**Avis de la Mission Régionale d'Autorité environnementale
de Bourgogne-Franche-Comté
sur le projet de centrale agrivoltaïque
sur le territoire de la commune de Baume-les-Dames (25)**

N °BFC-2025-010375 / AP

AVIS du 6 février 2026

Figure 3: Habitats naturels de l'aire d'étude immédiate (source : étude d'impact)

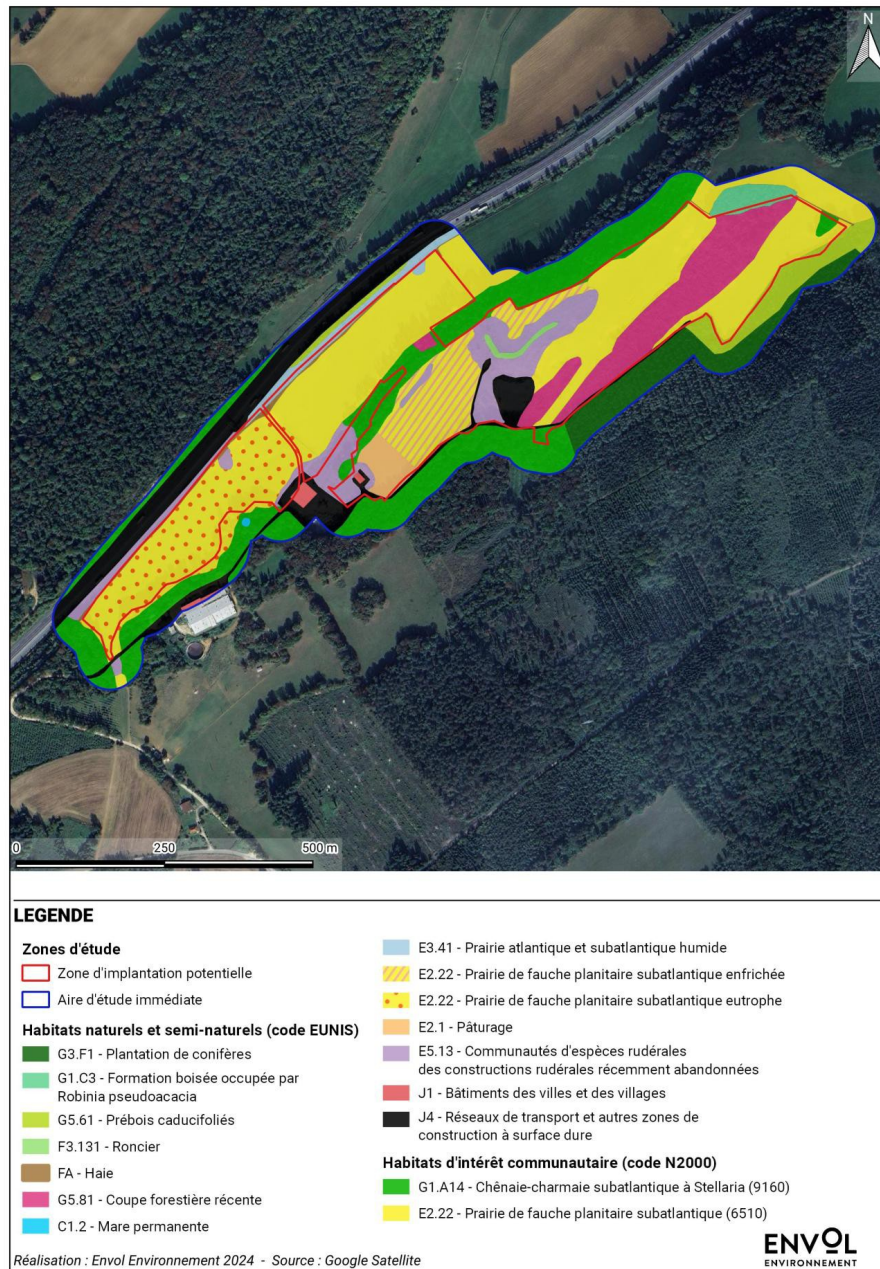
L'étude d'impact est datée d'août 2025 et les inventaires habitats-faune-flore ont été réalisés entre septembre 2023 et juillet 2024. Les boisements identifiés sont essentiellement présents en bordure de la Zip. Une « coupe forestière récente » d'une superficie de 3,27 ha est présente dans l'emprise du projet final, le niveau d'enjeu pour cet habitat étant jugé très faible.⁵

Le dossier précise que le projet agrivoltaïque de Baume-les-Dames « n'est pas concerné par une demande d'autorisation de défrichement » et « aucune opération de coupe ou déboisement n'est prévue », tout en indiquant dans le même paragraphe que « des secteurs seront probablement amenés à être débroussaillés (zone de coupe notamment) ».⁶

Figure 4: Zip, boisements et zones défrichées (source : étude d'impact)

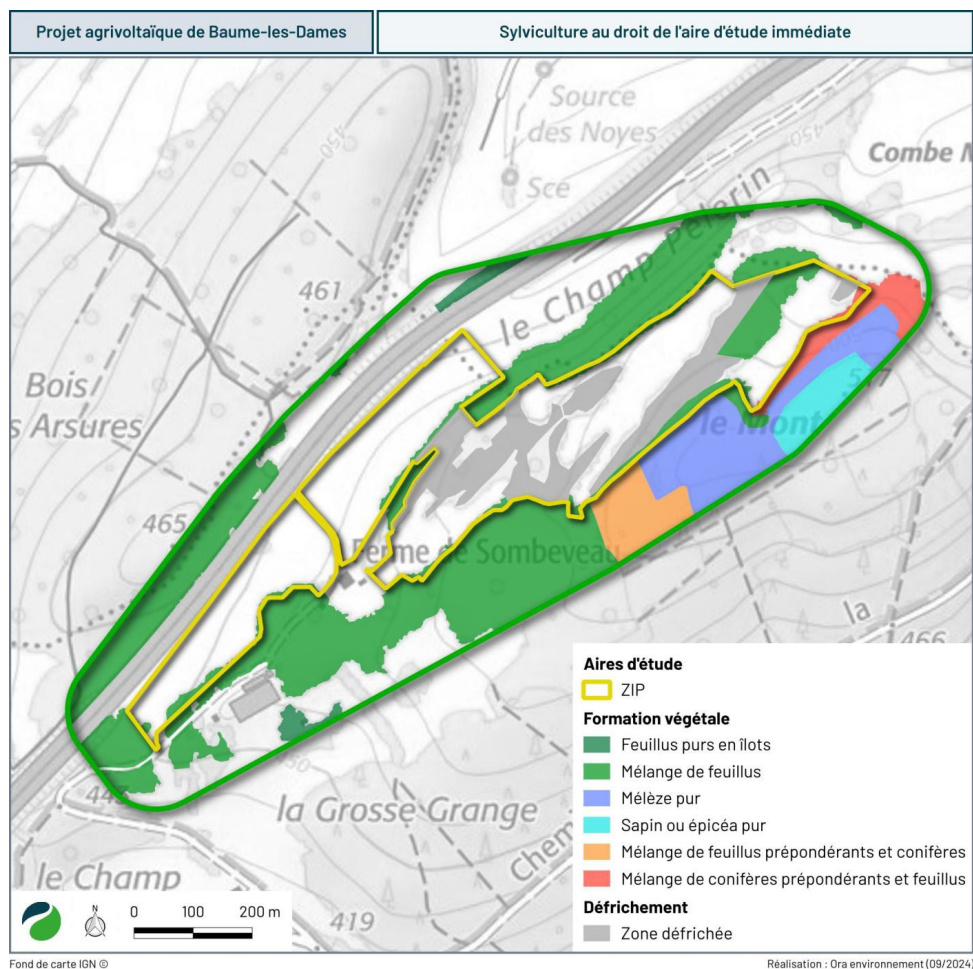
Or, une demande d'autorisation de défrichement de 5,34 ha a été déposée en DDT (direction départementale des territoires) le 04 octobre 2024 par la SCI du Sombeveau ; cette demande concerne les parcelles cadastrales ZC 13 à 17, ZC 19 et ZC 21, incluses dans le présent projet de centrale agrivoltaïque. Une partie des travaux d'abattage avaient déjà été réalisés mais le retour à l'état boisé restait possible à ce stade. Un courrier en date du 17 septembre 2024 concernant des travaux de déboisement réalisés sur les parcelles cadastrales ZC 14 et ZC 17 avait été adressé au propriétaire pour lui indiquer qu'une demande d'autorisation de défrichement était nécessaire .

Une demande d'examen au cas par cas relative au défrichement d'une surface boisée de 5,34 ha a été déposée par la SCI du Sombeveau auprès de l'autorité environnementale le 16 décembre 2024 (reçue complète le 06 octobre 2025). Le projet de défrichement, tel que présenté dans le dossier, avait pour seul objet la conversion des parcelles en prairie et ne mentionnait pas le projet photovoltaïque.

Toutefois, il apparaît qu'au moment de la demande d'autorisation de défrichement, la Zip du projet agrivoltaïque avait été définie et les inventaires habitat-faune-flore avaient déjà été réalisés. D'autre part, au moment du dépôt du dossier complet de la demande d'examen au cas par cas relative au défrichement, la société Sombeveau Energies avait déjà déposé la demande de permis de construire pour le projet de parc agrivoltaïque en partie situé sur ces parcelles.

Or, la décision de dispense d'évaluation environnementale, rendue le 07 novembre 2025, a été établie sur la base d'un projet de remise en prairie et ne correspond pas au projet réel envisagé, à savoir un projet de parc agrivoltaïque. De ce fait, la décision rendue dans le cadre de l'examen au cas par cas pourrait être considérée comme caduque, le projet réel étant substantiellement différent du projet présenté⁷.

La MRAe recommande d'inclure dans l'étude d'impact l'analyse des enjeux et des impacts relatifs au défrichement, et de présenter des mesures d'évitement et de réduction proportionnées, voire des mesures de compensation le cas échéant.
